# Korrekturbogen

– Stand 09.07.2021 –

Quelle: <https://www.laenderrecht.de/otto-brandenburgische-bauordnung-kommentar.html>  
> Attachments

§ 6 Rn. 84 korrigiertes Bild 16:

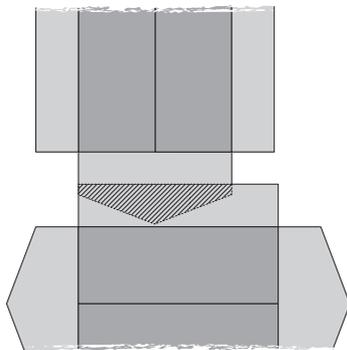
Bild 16 zeigt einen Verstoß gegen das Überdeckungsverbot.

§ 6 Rn. 88 korrigiertes Bild 17:

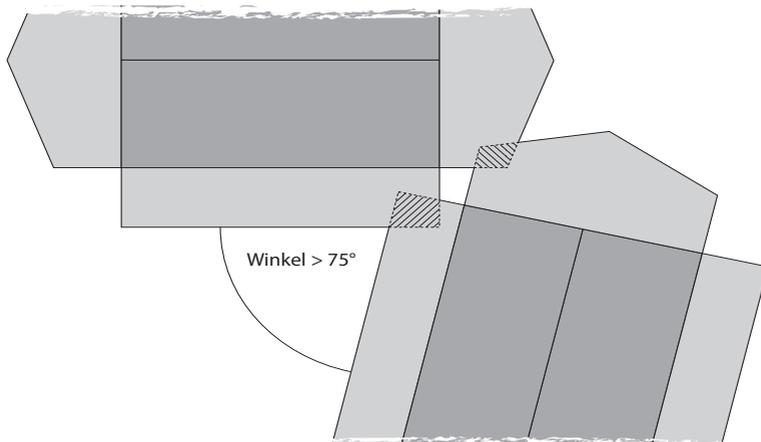
Bild 17 Zulässige Überdeckung bei Wahrung des Mindestwinkels von mehr als 75° (Absatz 3  
Nr. 1)

**§ 6 Rn. 90** korrigiertes Bild 19:

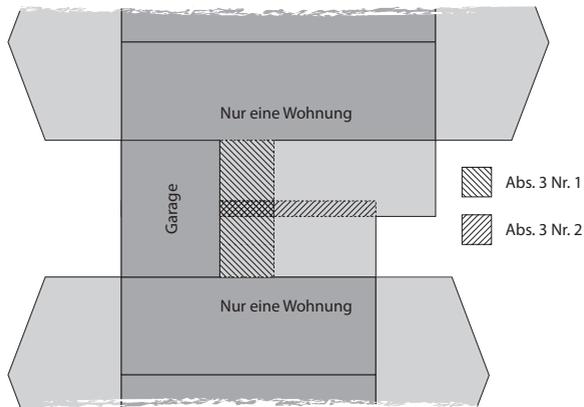
Bild 19 zeigt eine zulässige Überdeckung eines Gartenhofgebäudes. Auch die gegenüberliegenden Wände sind vom Überdeckungsverbot befreit. (Abbildung: Karen Schröder)
